Expediente No. 11001-3-23-0465

11001-3-23-2446

ACTO ADMINISTRATIVO

Por medio de la cual se resuelve el Recurso de Reposición interpuesto contra el acto administrativo 11001-3-23-2012 del 8 de noviembre de 2023.

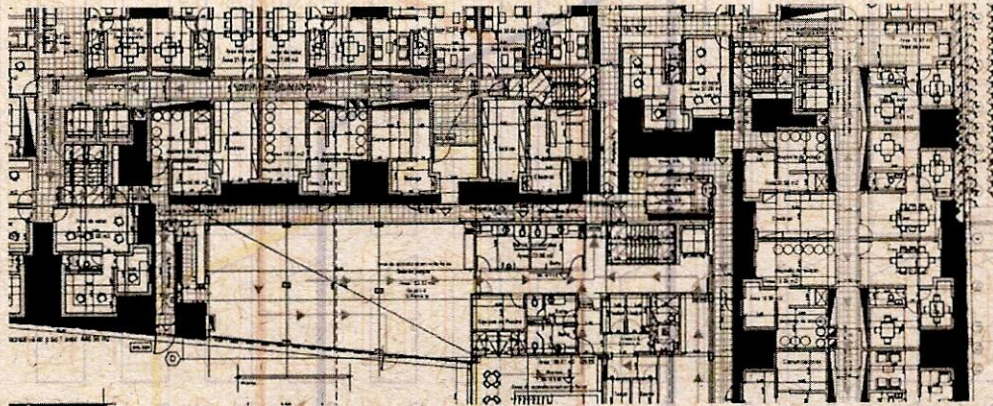
PLANOS DE RUTAS DE EVACUACIÓN: Se encontraron puertas con el giro contrario al escape en los siguientes planos:

PLANO 2/7 PISO 1:

No cumple con lo dispuesto en el literal K.3.8.2.5.A del reglamento Colombiano de Construcción sismo resistente (NRS-10) el cual dispone:

En los planos arquitectónicos se evidencia que las puertas de evacuación de las escaleras de las torres 1 y 2 tienen salida hacia los corredores que a su vez tienen salida al espacio público, esto con el fin de complementar los esquemas de las rutas de evacuación con respecto al giro de las puertas de las escaleras que se muestran en el plano 2 de 7 de evacuación. Lo anterior se ratifica con la imagen que corresponde al plano Arquitectónico 4 de 19. (ver imagen).

Imagen corredor ciego mayor a 6 Mt en torre 1

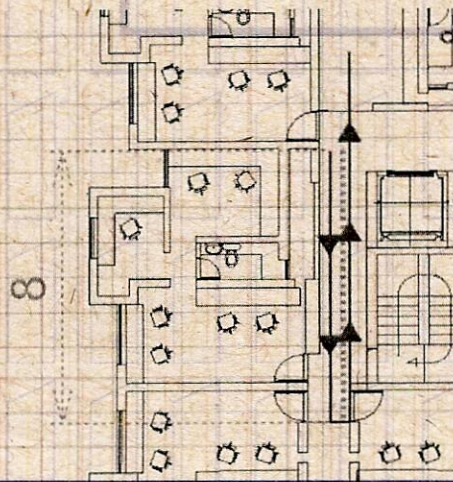
“Puertas de evacuación de torres 1 en primer nivel: La puerta de la escalera elimina un corredor ciego, Si se elimina la puerta o si se invierte el sentido de giro, el corredor no tendría salida, generando un corredor ciego mayor a 6 metros en contravía con el numeral K.3.5.1.4. NSR-10.

La puerta es una salida del nivel y abre en el sentido correcto a la ruta de evacuación. la norma NSR10 no impide que el descanso del piso 1 se utilice como ruta de salida del nivel, por tal motivo se considera que el giro de la puerta está en el sentido acorde a la ruta de evacuación.

Imagen plana 4 de 19 con la corrección de las puertas en el sentido de la evacuación de las zonas de gimnasio, piscina y puerta de salida del salón comunal.

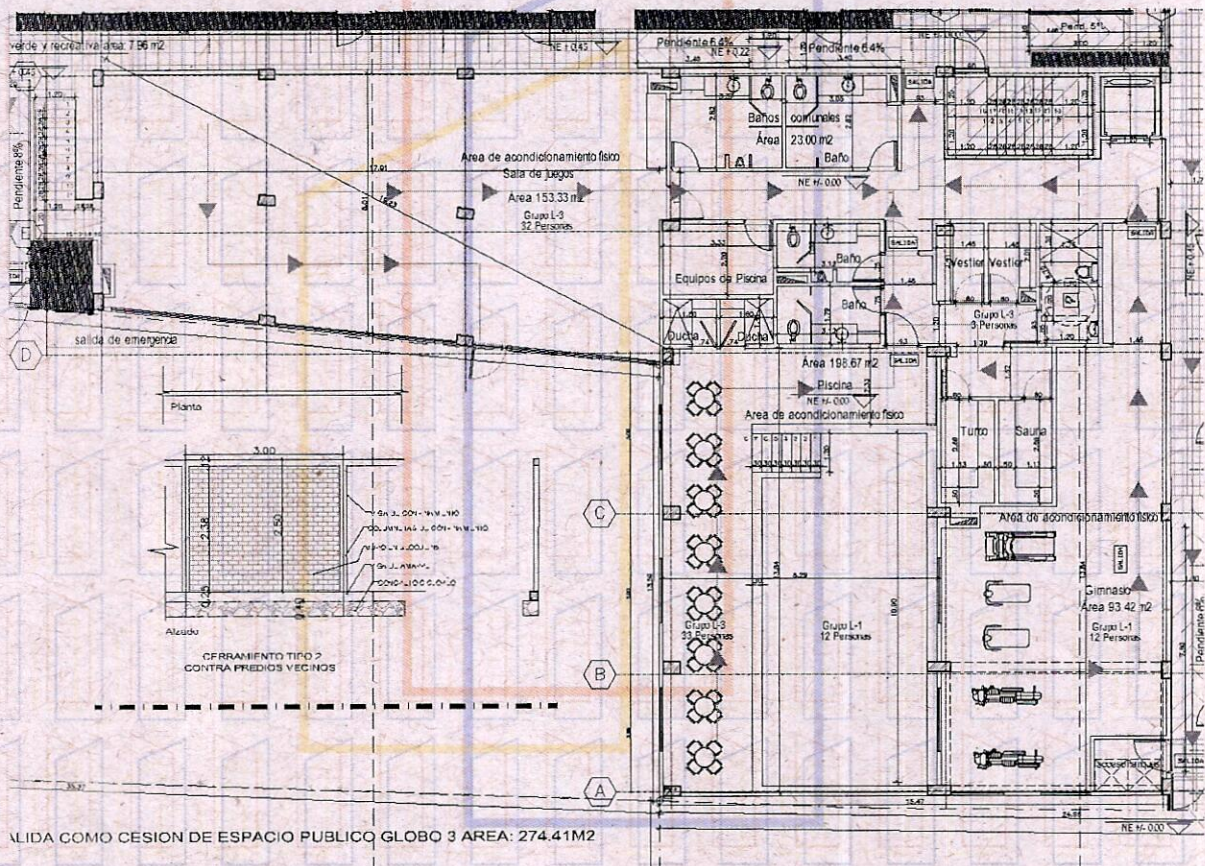
PLANO 2/7 PISO 1: salón comunal 2

Atendiendo la observación del recurso de personería referente al sentido de la puerta del salón comunal, se adjunta nuevamente el plano arquitectónico 4 de 19 con la corrección de las puertas en el sentido de la evacuación”.

Sin embargo, y en atención a las pretensiones del Agente del Ministerio Público para dar claridad a lo anterior, los interesados con la respuesta al traslado del recurso allegaron nuevamente el plano arquitectónico 4 de 19 que contiene la corrección del giro de la puerta del salón Comunal 2 ubicado en la zona de Equipamiento Comunal del primer piso, así como el giro de las puertas del hall de baños de la piscina y de las zonas húmedas adyacentes al gimnasio. (ver imagen).

Finalmente, considerando que una de las finalidades que persigue el recurso de reposición es la modificación del acto administrativo aprobado, y que en estos términos fue solicitado por el Agente del Ministerio Público, se modificará el mismo en el sentido de reemplazar los planos arquitectónicos 4 de 19 y 10 de 19 inicialmente aprobados por aquellos de la misma denominación que contienen las correcciones solicitadas.
